# B i j l a g e 5 :

## W a t e r t o e t s

Project: Ferwoude Buren 24 en Wonnebuursterweg  
Gemeente: Sudwest-Fryslân  
Aanvrager: Willem Wouda  
Organisatie: BugelHajema adviseurs

Wateradvies voor bouw van een nieuwe boerderij te Wonneburen in Ferwoude

Figuur 1, overzicht gebied, rode cirkel

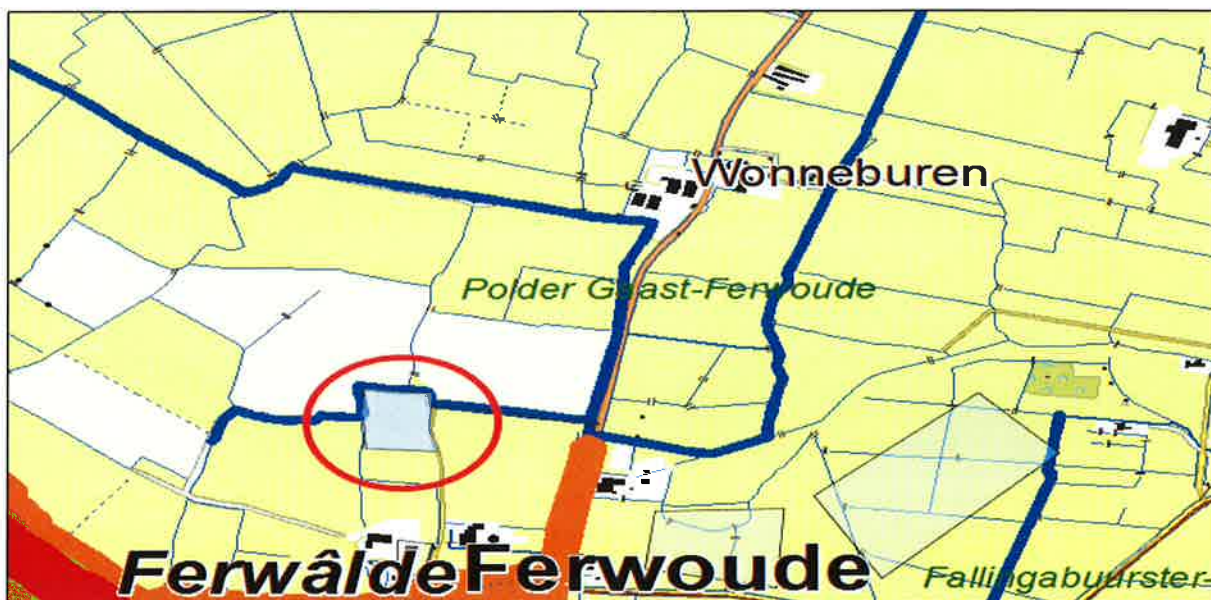
Op 2 april 2014 is door u een digitale watertoets doorlopen voor de bouw van een nieuwe boerderij aan de Wonnebuursterweg te Ferwoude. Op dit plan is de normale watertoetsprocedure van toepassing. Redenen hiervoor zijn de toename van de verharding en het dempen van een sloot. Deze brief vormt het wateradvies voor het hierboven genoemde plan.

Aan de noordkant van het plangebied ligt een hoofdwatergang. Hoofdwatergangen hebben een belangrijke aan-, af- en doorvoer functie. Voor het onderhoud van deze watergangen is aan beide zijden een beschermingszone van 5 meter vanaf de oever noodzakelijk. In dit gebied mag u geen bebouwing, verharding en/of beplanting realiseren.

Figuur 2, overzicht locatie compensatie toename verharding

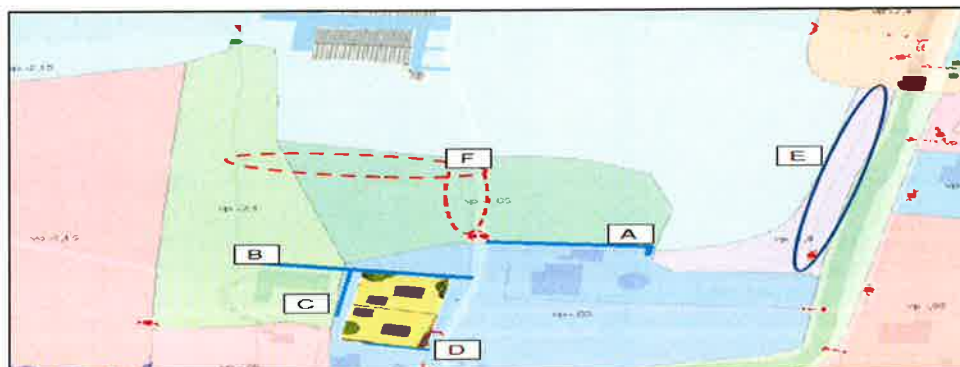
Onderdeel van uw plan is het dempen van de sloot in het plangebied. Door het dempen van het oppervlaktewater neemt de berging in het watersysteem af, waardoor het watersysteem minder robuust en veerkrachtig wordt. De demping moet u voor 100% compenseren in hetzelfde peilgebied, zodat het watersysteem evenveel berging houdt. De sloot die u gaat dempen heeft een wateroppervlak van circa 185 m<sup>2</sup>.

Als gevolg van de realisatie van het plan neemt de hoeveelheid verhard oppervlak toe. Wanneer een terrein onverhard is, kan hemelwater infiltreren in de ondergrond. Door verharding van (een deel van) het gebied stroomt het hemelwater versneld af naar het oppervlaktewater, of naar het riool wanneer u de verharding afkoppelt. Hierdoor belast u het oppervlaktewater extra. Om overlast te voorkomen moet de initiatiefnemer de toename aan verhard oppervlak compenseren. Voor toename verhard oppervlak geldt een compensatienorm van 10%. In een toelichting op het plan geeft u aan dat door de realisatie van het plan het verhard oppervlak toeneemt met ca. 5.050 m<sup>2</sup>.

De initiatiefnemer gaat ter compensatie van de dempingen en toename verhard oppervlak enkele bestaande sloten verbreden en een nieuwe sloot graven met een totale oppervlak van ca. 750 m<sup>2</sup>, zie tabel 1 en figuur 2. Hiermee wordt er voldaan aan de compensatie van toename verhard oppervlak en de compensatie van de te dempen sloot.
